Relatório de Fiscalização

RELATÓRIO DE FISCALIZAÇÃO TÉCNICA DOS SISTEMAS DE ÁGUA E ESGOTO DO MUNICÍPIO DE ARTUR NOGUEIRA

PRESTADOR: Serviço de Água e Esgoto de Artur Nogueira - SAEAN

Verificação de Não Conformidades com Auxílio de Drone

Foto 4 - Detalhe da passagem de inspeção de um dos reservatórios em estado de corrosão

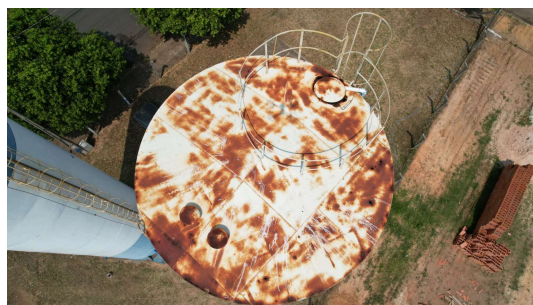
Não há tampa de inspeção em um dos reservatórios.

Foto 1 - Ausência de tampa na passagem de inspeção de um dos reservatórios

Foto 2 - Detalhes de escada com guarda-corpo e fio condutor do para-raios do Reservatório Elevado Sacilotto

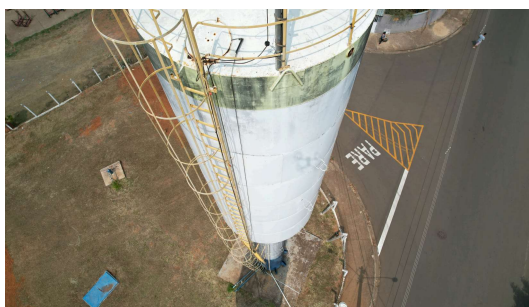
Foto 1 - Detalhe da tubulação de ventilação sem telas de proteção contra entrada de insetos e pequenos animais
